Estudio de Impacto Ambiental

Categoría II

“MOVA”

Respuesta a la Nota

Figura 1. Ruta para la movilización del concreto y acero

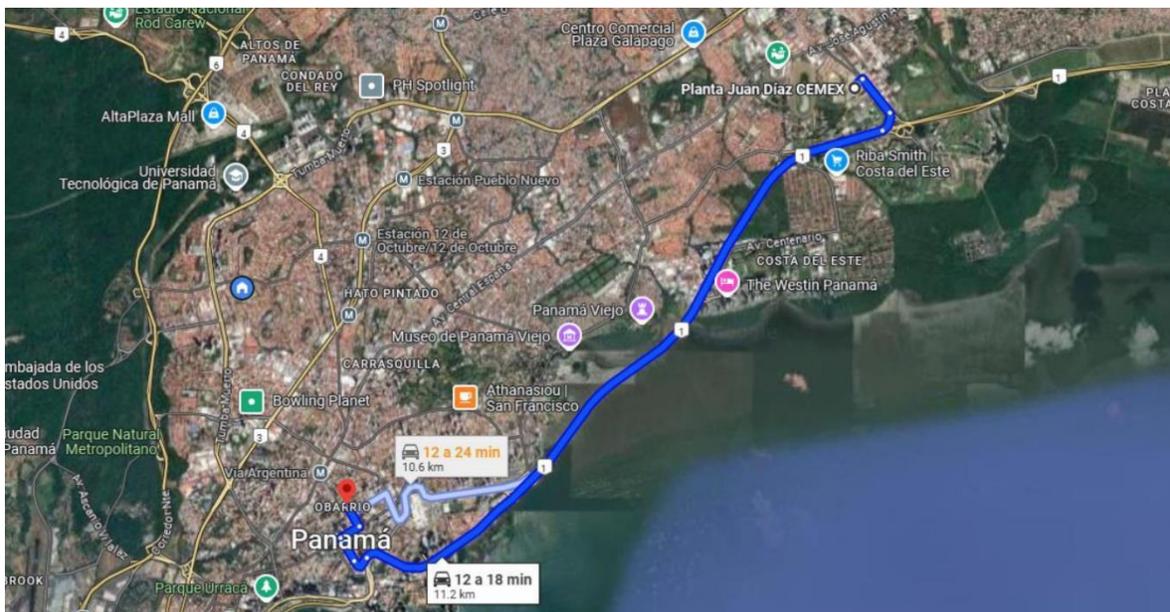
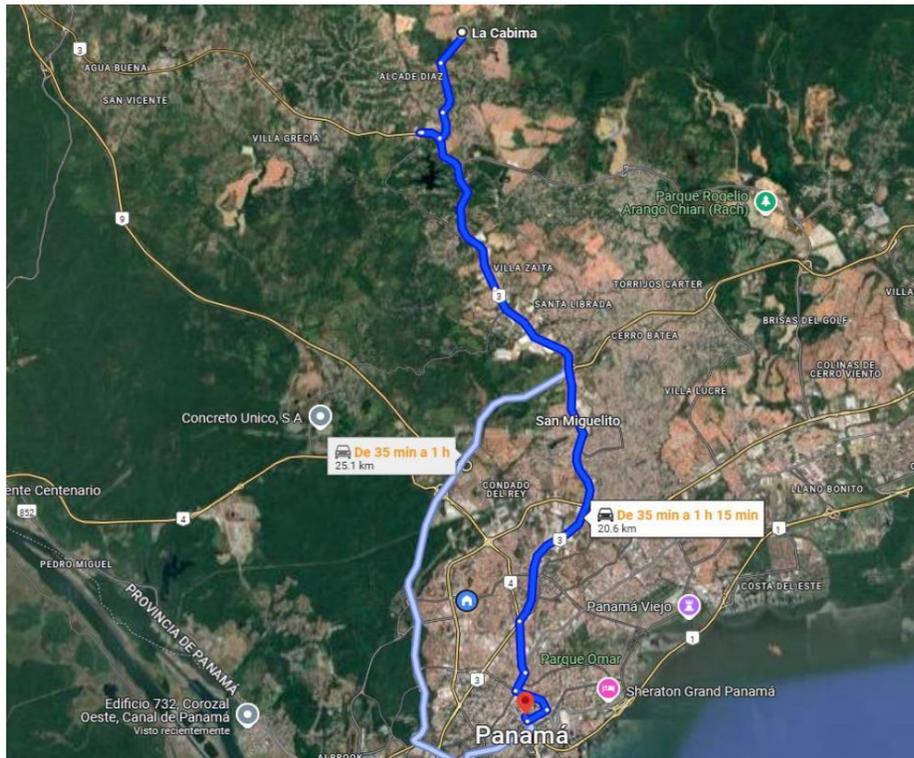
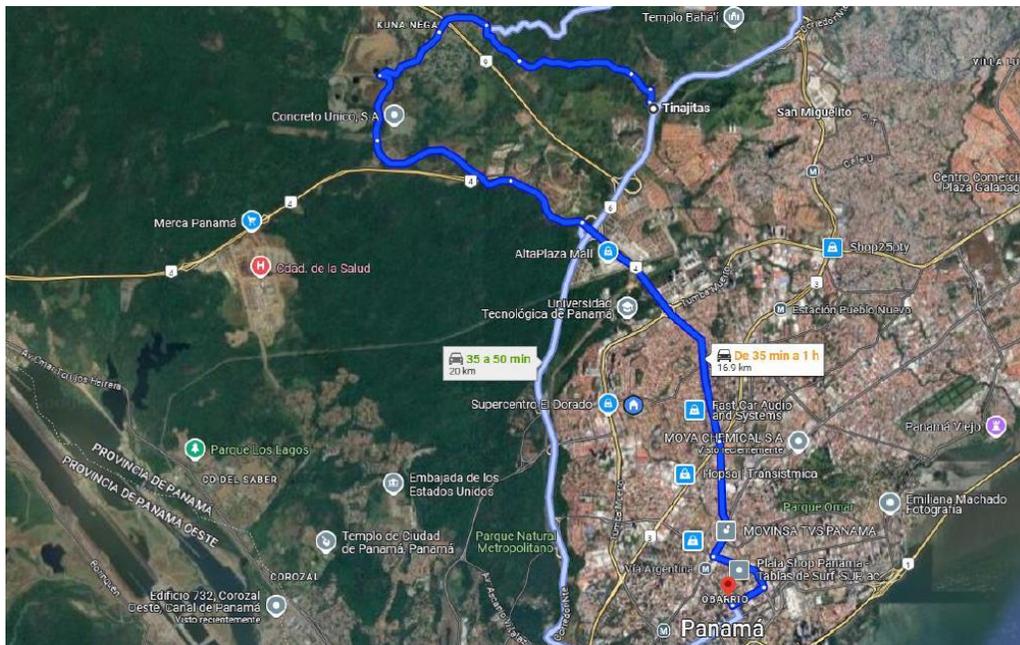
En las Figuras 1, 2 y 3, a continuación, se presentan las rutas propuestas para el suministro de materiales y movilización de la maquinaria.
